Referência: Processo nº 202400036008273

Assunto: Resultado da Consulta Pública da Instrução de Projeto Rodoviário IP-02.

DESPACHO Nº 1923/2024/GOINFRA/OR-GEPOR-11001

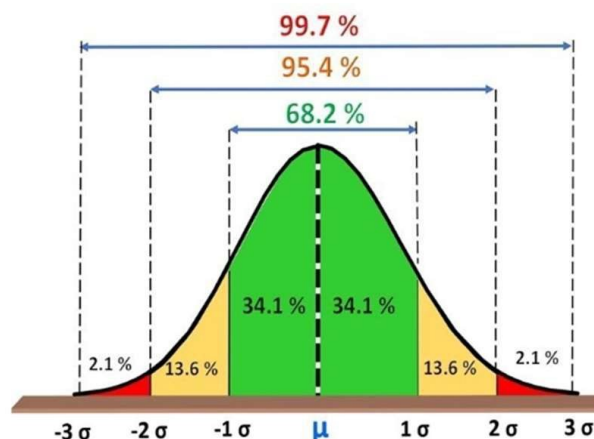
Comentário: Técnicas GNSS, devem ser aplicadas de forma que amortize o tempo de implantação e cadastro, acredito que deve ser seguido o tempo de transporte conforme tabela do IBGE.

Poderia ser feito assim: transporta-se os Marcos de controle para o início e fim do trecho em estudo. Utilizando a recomendação do IBGE, poderia-se incluir os novos marcos de forma que exista uma rede com tempo mínimo entre os pontos.

Em outras palavras, certifique-se de ter pelo menos 3 equipamentos funcionando ao mesmo tempo no trecho que está sendo estudado.

3.4.1. Em reunião de alinhamento do corpo técnico da GOINFRA e a equipe técnica do departamento de fiscalização de obras da TCE, em análise à minuta a da IP-02 2024, ficou definido que será mantido a implantação dos marcos de controle, o posicionamento da rede marcos de controle, deverá ser planejado, objetivando o melhor posicionamento geométrico para a inserção dos mesmos, sendo obrigatório que estes sejam implantados no início e final de cada trecho e o marco de controle do meio deverá ter seu posicionamento determinado com o objetivo de se formar uma geometria triangular que mais se aproxime a feição de um triangulo equilátero.
